Sanierung 6WE Schweiklbergstr. 12a - Schweiklbergstr. 12a, 94474 Vilshofen

Baustellenbegehung, 23.07.2020

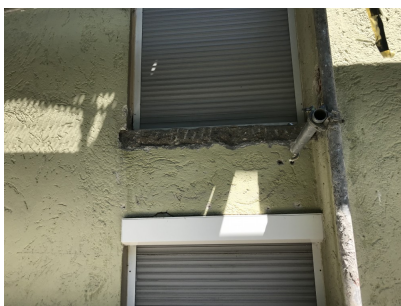
Dach komplett fertig eingedeckt, Dachrinnen montiert
Betonvordach und kleine Seitenbalkone am Giebel abgestemmt
Kamine abgebaut und unter Dach mit Beton abgedeckt/Verschlossen

Neues DachSeitenbalkone entfernt

Vordach abgestemmt

Kleine Seitenbalkone abgebrochen

Kamine abgebaut und unter Dach mit Beton abgedeckt/Verschlossen
